Modulo per la presentazione delle osservazioni per i piani/programmi/progetti sottoposti a procedimenti di valutazione ambientale di competenza statale

ID: Codice procedura (ID_VIP/ID_MATTM): 12691

“Progetto di un impianto eolico denominato “Pitigliano” ubicato nei comuni di Pitigliano (GR) e Sorano (GR) costituito da 20 (venti) aerogeneratori di potenza nominale 7,0 MW per un totale di 140,0 MW con relative opere connesse ed infrastrutture indispensabili”

TESTO DELLE OSSERVAZIONI

Immagine 3. Cumulo di una parte di impianti eolici, fotovoltaici e geotermici industriali in progettazione ed esistenti intorno all'eolico industriale "Pitigliano".

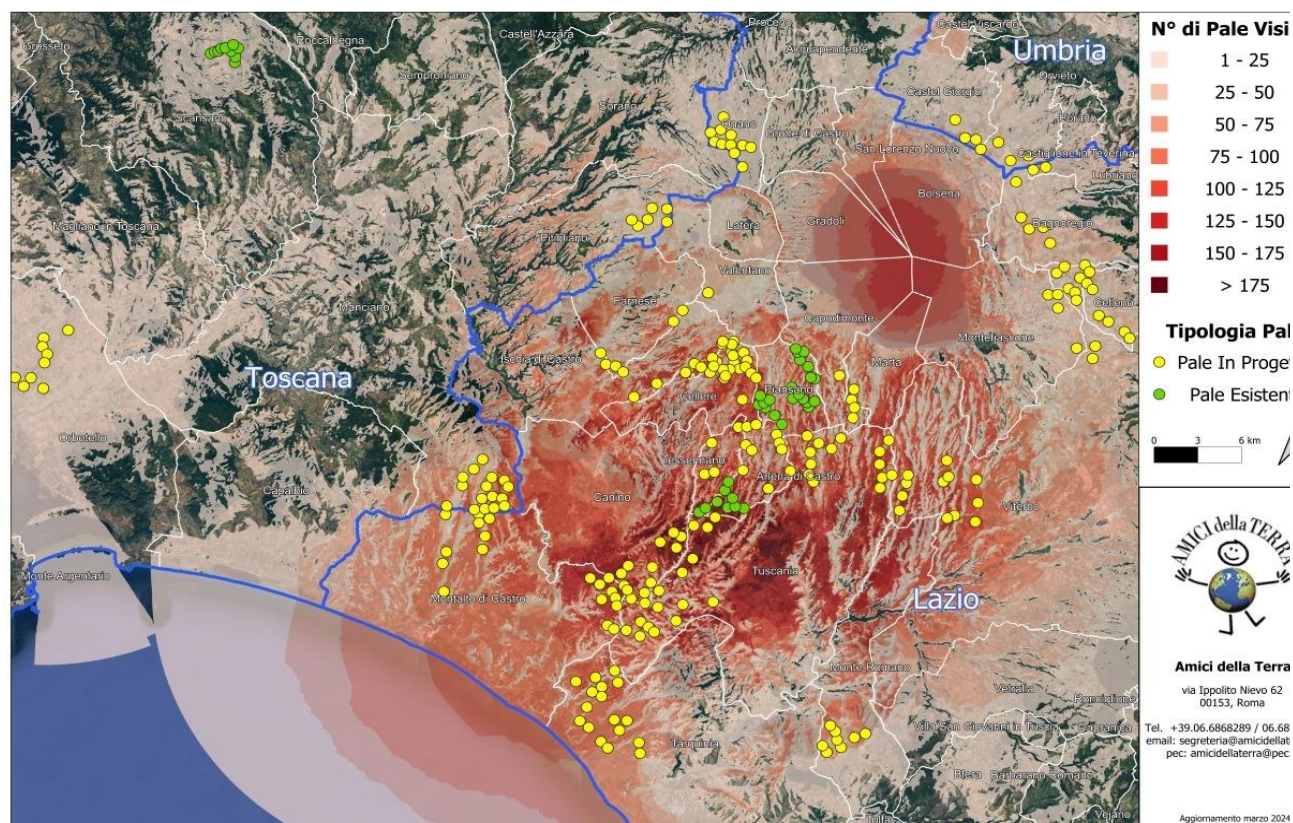
Culturali “*Ambito paesaggistico, geologico e geomorfologico dell’orlo della caldera di Latera ...*” Non vengono nemmeno citati gli impianti eolici in progetto al MASE, il “Rempillo” (6 aerogeneratori) e un altro in verifica amministrativa di 14 aerogeneratori e 72, 6 MW. Ad oggi nei territori di Pitigliano, Sorano e in quello limitrofo potenzialmente potrebbero essere insediati 40 aerogeneratori alti 200 metri e larghi 170. Ma la proponente non cita neanche altri impianti che creerebbero il cumulo e quindi maggiore impatto. Infatti, sul territorio della “Città del Tufo” (Sorano e Pitigliano) impatterebbero anche l’impianto eolico “Montarzo” di Onano con 13 aerogeneratori con le dimensioni ricordate, l’altro eolico industriale nel territorio di Valentano con sette aerogeneratori (stesse dimensioni), gli impianti di Farnese con un minieolico di 3 Torri alte 60 metri già installate in località Poggio del Crognolo e l’impianto eolico industriale “Vallerosa” (7 aerogeneratori alti 200 metri e larghi 158 metri) in procedura VIA presso la Regione Lazio. Inoltre, altri impianti del minieolico già presenti a Valentano, Cellere e Piansano e due progetti eolici industriali con le stesse dimensioni (200 m x 170 m) nel Comune di Ischia di Castro. La valutazione del cumulo non prende neanche in considerazione gli impianti industriali di fotovoltaico e agrivoltaico in progetto a Farnese, Valentano, Ischia di Castro, Cellere. L’impianto geotermico in procedura Via al MASE, progettato nella Caldera di Latera. Quindi è stata effettuata una valutazione del potenziale impatto cumulativo non veritiera a dispetto di quanto affermato dalla proponente che sostiene di aver preso in considerazione uno spazio di 10 km intorno al suo impianto per gli impatti che si creerebbero.

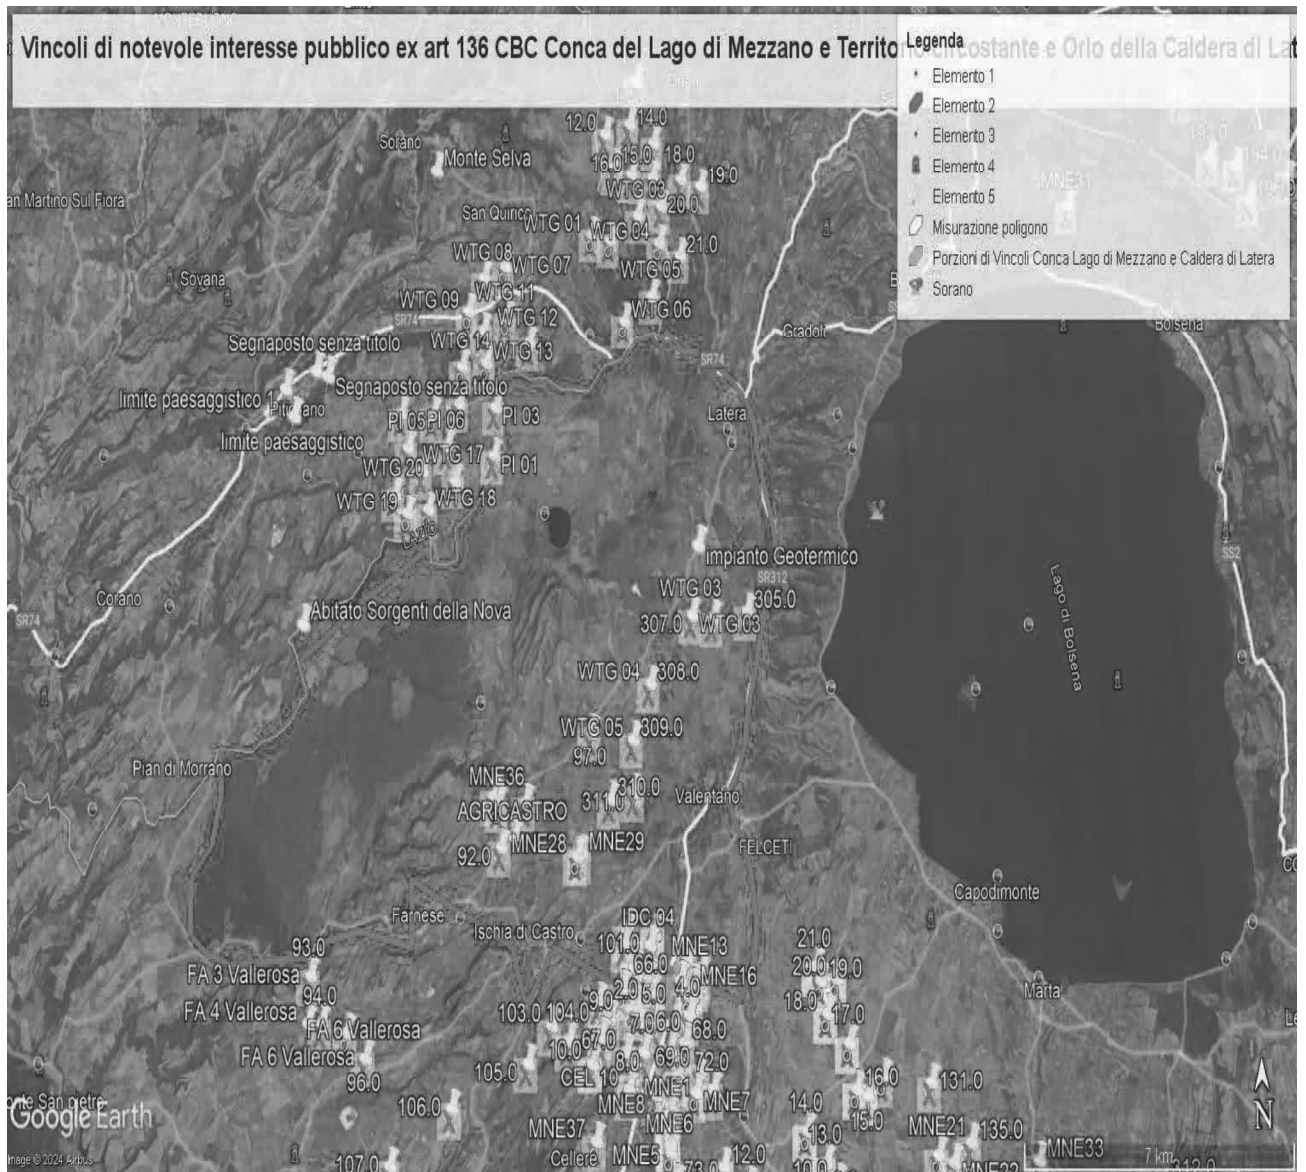
Come è illustrato nell'immagine si ribadisce che l'impianto industriale "Pitigliano" ricade completamente all'interno delle fasce di rispetto dei due vincoli di notevole

interesse pubblico e lambisce quelle di un terzo vincolo e quindi come affermato dal Consiglio di Stato nelle sentenze citate, l'impianto è insediato in area non idonea ai sensi dell'art. 20 comma 8 lettera c quater del D.Lgs. n. 199/2021 e ss.mm.ii al contrario di quanto sostiene la proponente.

IMMAGINE n. 2 Impianto eolico industriale “Pitigliano” e distanze aerogeneratori dai Vincoli della Conca del Lago di Mezzano...

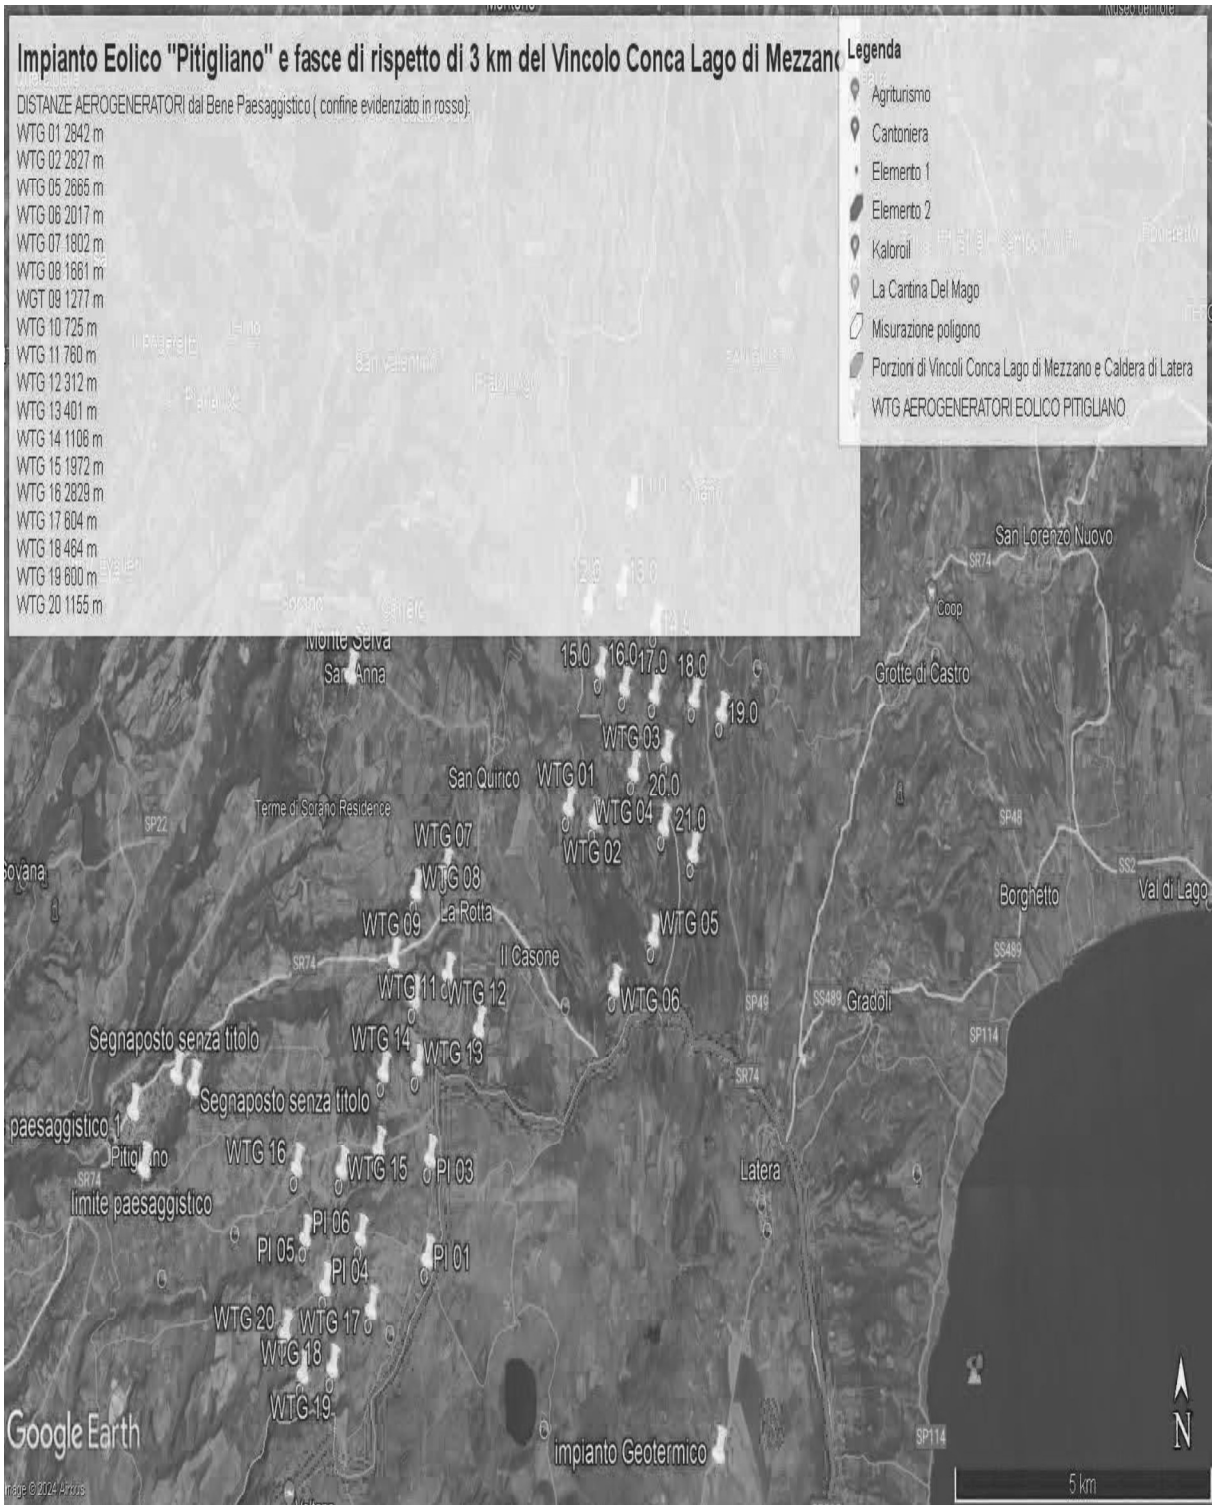
Quindi anche la Regione Lazio come Ente deputato dalla normativa nazionale a legiferare sulle aree idonee e non idonee si è espressa riguardo al fatto che abbia assolto ai doveri e alle quote stabilite dal PNIEC e in ambito regionale la provincia di Viterbo è stata quella con il più alto tasso di impianti FER tra tutte e quindi ormai satura ed il cumulo degli impianti FER installati, autorizzati e in progetto rappresenta una elevata criticità per la sostenibilità ambientale di ulteriori eventuali iniziative. L'impianto eolico “ Pitigliano” pur essendo “esterno al confine provinciale e regionale ma nelle sue immediate vicinanze (a soli 100 metri i primi due aerogeneratori) oltre

ad impattare sul territorio e sulle economie di cinque Comuni del Lazio (Farnese, Onano, Latera, Valentano, Grotte di Castro e Gradoli) si trova nelle fasce di rispetto dei Beni di notevole interesse pubblico come si è evidenziate nelle Osservazioni precedenti e crea degli impatti negativi anche sui beni naturalistici come verrà dettagliato nell'Osservazione relativa alla Vinca. Inoltre, andrebbe a sommarsi al già enorme cumulo di impianti eolici e fotovoltaici e geotermici che creano una elevata criticità ambientale nella provincia di Viterbo e interferiscono anche con il territorio toscano come si può vedere dalle varie immagini dell'Allegato n. 1.

IMMAGINE n. 3 Impianto eolico industriale "Pitigliano" e distanze aerogeneratori dai Vincolo "Orlo della Caldera di Latera.

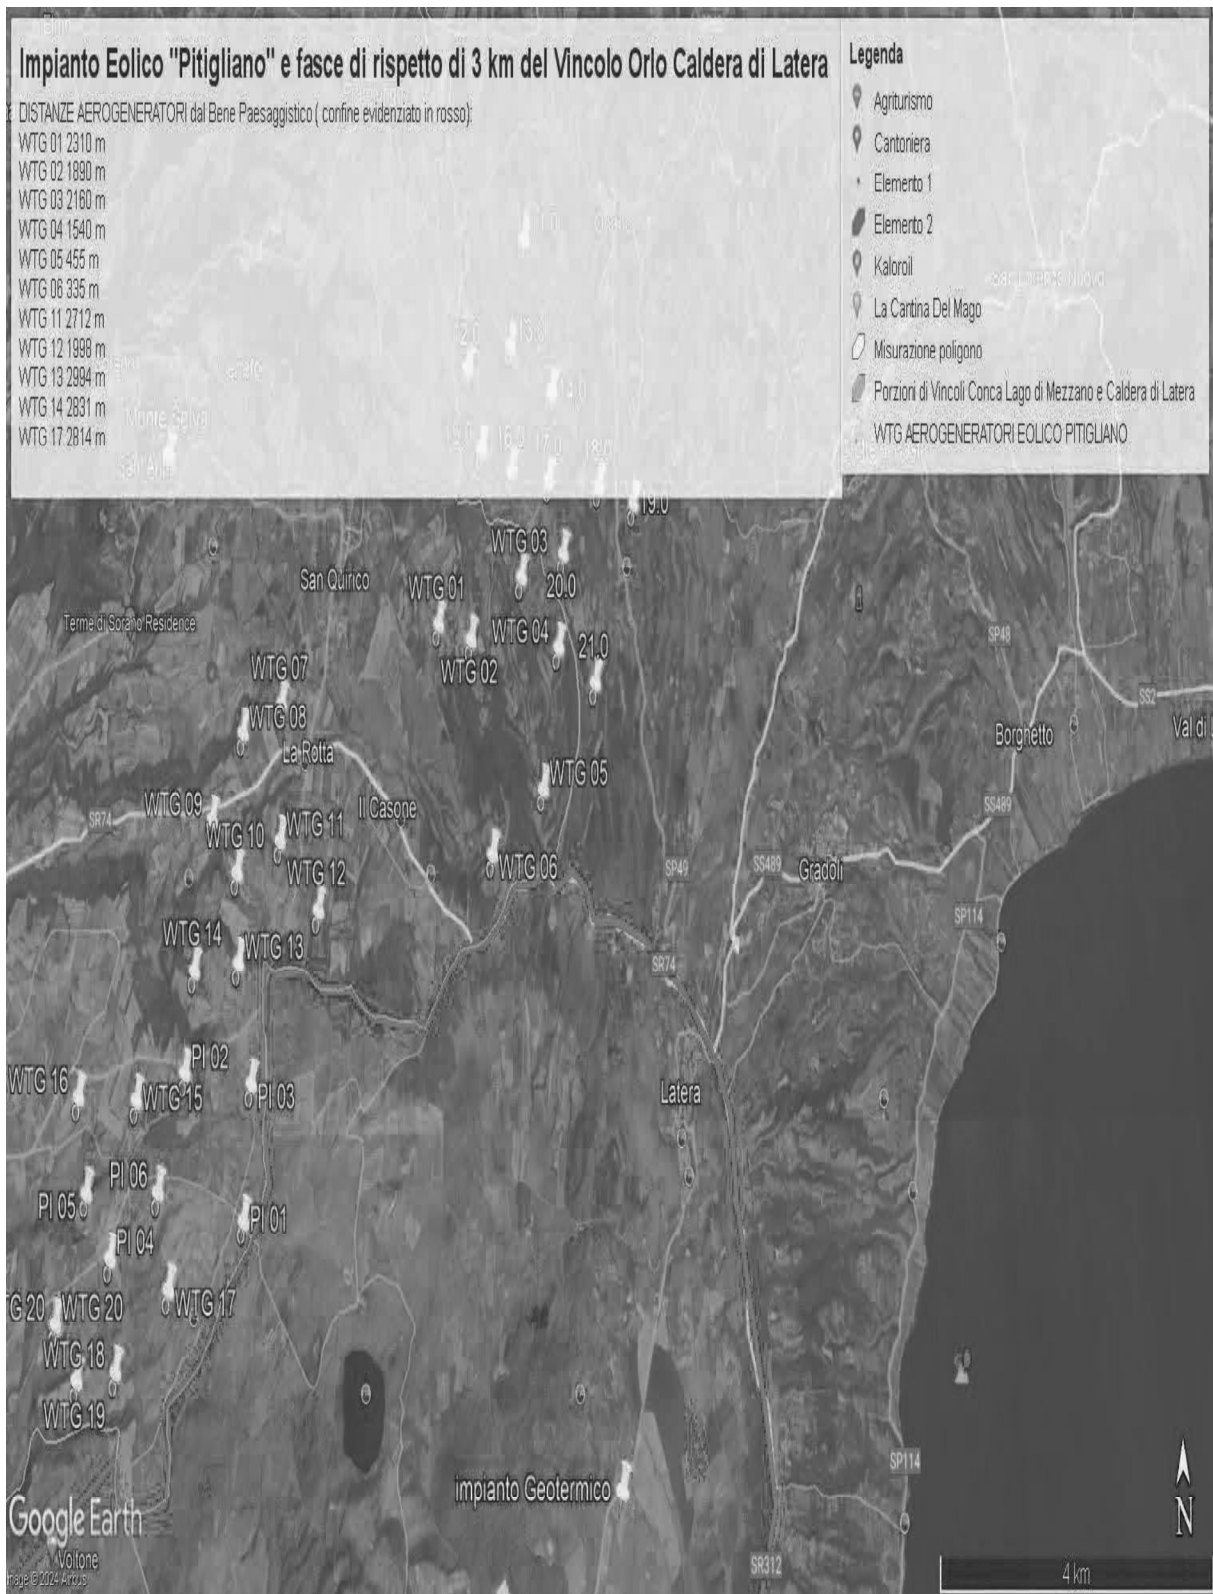
Concludendo, si evidenzia ancora che la proponente non effettuando la procedura prevista dalla Parte III delle Linee Guida nazionali ha ignorato un vincolo paesaggistico di notevole interesse pubblico istituito con un provvedimento del Segretariato regionale del Ministero della Cultura per il Lazio che ha emanato il Decreto di dichiarazione di notevole interesse pubblico n. 22 del 15.02.2024 ai sensi e per gli effetti dell'art. 136, co. 1, lett. c) e d) del decreto legislativo 22 gennaio 2004, n. 42, "Ambito paesaggistico, geologico e geomorfologico dell'orlo della caldera di

Latera e delle sue pendici interessate dai centri eruttivi periferici" nei comuni di CELLERE, FARNESE, ISCHIA DI CASTRO, LATERA, PIANSANO.

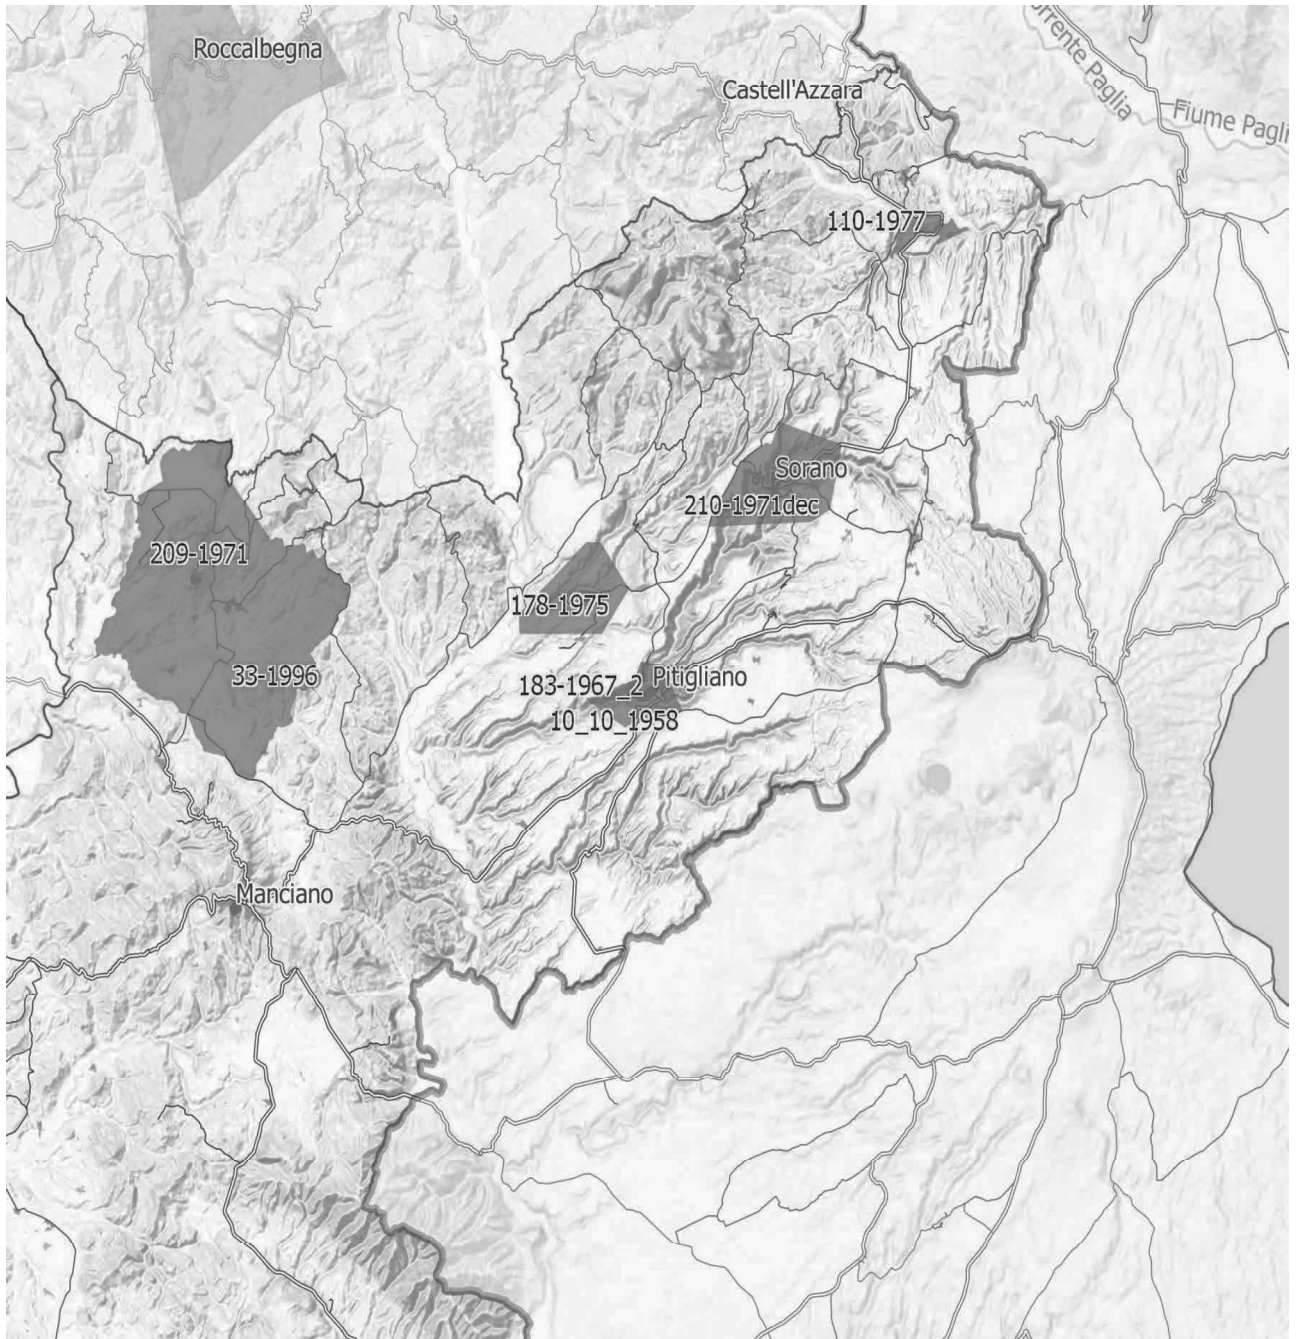
Inoltre, come sostiene la Proponente parte dell'impianto si verrebbe a trovare a 3,5 km dal centro abitato di Sorano. Infatti, tre degli aerogeneratori WTG 08, 09, 10 sono addirittura all'interno delle fasce di rispetto dei 3 km del suo vincolo paesaggistico di notevole interesse pubblico ex art 136 del CBC. Si evidenzia che così si crea

un'ulteriore incompatibilità con la tutela del Paesaggio.
